Avis Technique 6 / 08-1782*03 Add

Additif à l'Avis Technique 6 / 08-1782

Menuiserie PVC

Gamme 70 mm Série SOFTline, TOPline, SWINGline

Seuil 104.286

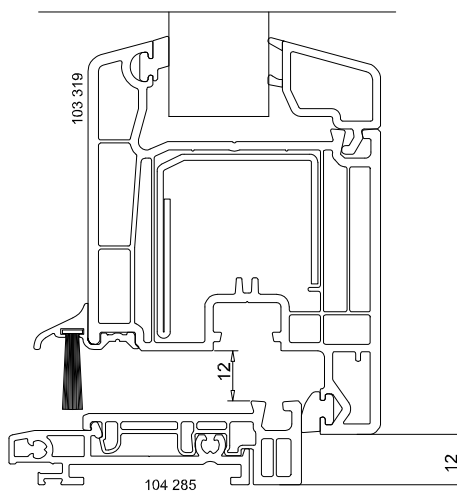
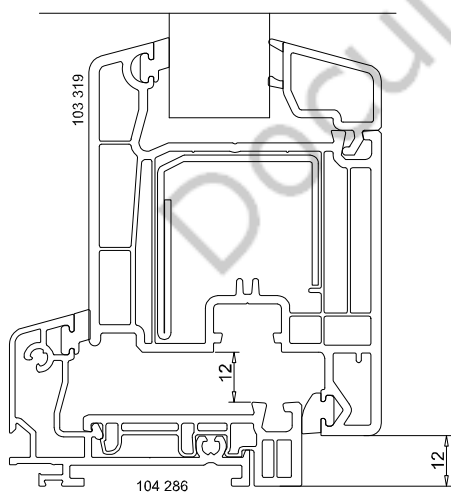
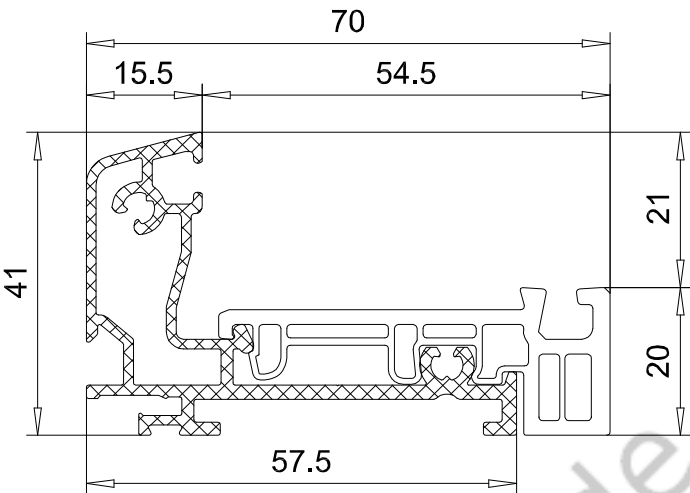
Les seuils 104 285 et 104 286 ne sont pas prévus pour être posé sur des menuiseries avec meneaux.

Les seuils à rupture de pont thermiques 104 285 et 104 286 sont montés par contre profilage des montants sur les seuils. La fixation est assurée par les embouts 106277 et 106279 complétée par des patins en silicone 106278 et 106280.

Dans le cas d'une partie fixe latérale, l'utilisation des seuils 104 286 et 104 285 n'est pas prévue.
